## ATSAKYMAI Į TIEKĖJŲ PATEIKTUS KLAUSIMUS

Pranešame, kad gauti klausimai 110 kV OL Kuršėnai - Kanteikiai rekonstravimas rangos darbų pirkime (toliau – Pirkimas), į kuriuos pateikiami atsakymai:

Atramos Nr. 15-19  
T110/300/26/1,75-2,45.  
Žiūrint į Kuršėnų TP pusę

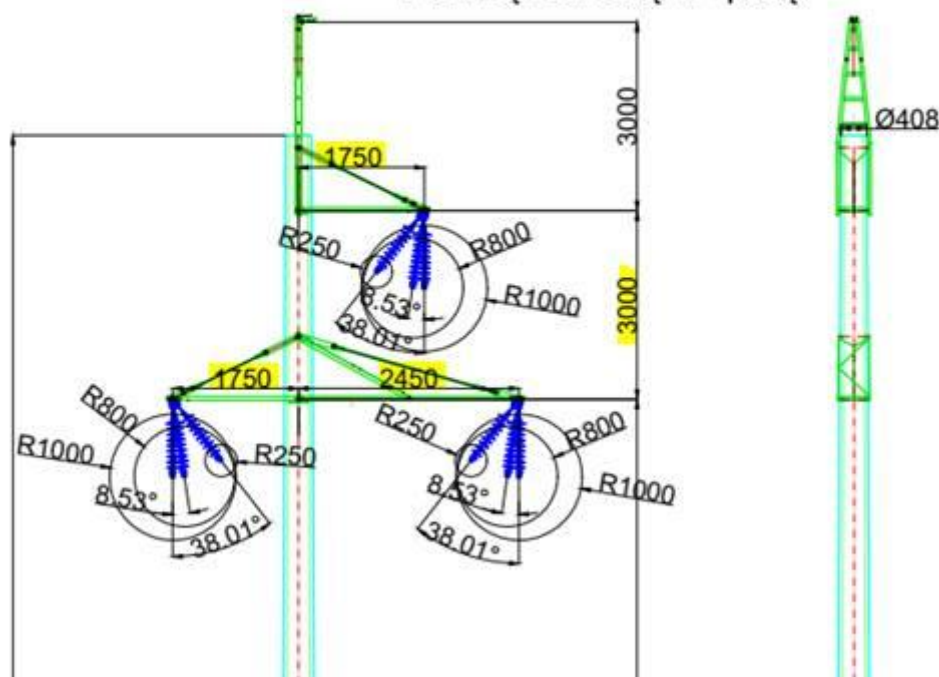
**7) KLAUSIMAS:** 2025-04-17 gautuose atsakymuose į klausimus (10 klausimas/atsakymas): „**ATSAKYMAS:** Paaiškiname, kad techniniame projekte suprojektuotos atramos nėra vienodomis traversomis. Atramų traversų ilgiai kaip kuriose atramose yra mažesni, kad tilpti į apsaugos zoną.“

Prašome paaiškinti, kokiomis taisyklėmis ir kokiais punktais vadovaujantis priimta tokia („susiaurinta“) atramų geometrija (ELIJT p.350-355 neatitinka):

**ATSAKYMAS:** Patiksliname, kad „susiaurinta“ atramų geometrija yra suprojektuota, atsižvelgiant į tai, kad nebuvo galimybės išplėsti esamos apsaugos zonos ir tai, kad naujai projektuojamų traversų ilgiai atitinka esamų oro linijų atramų traversų ilgius.
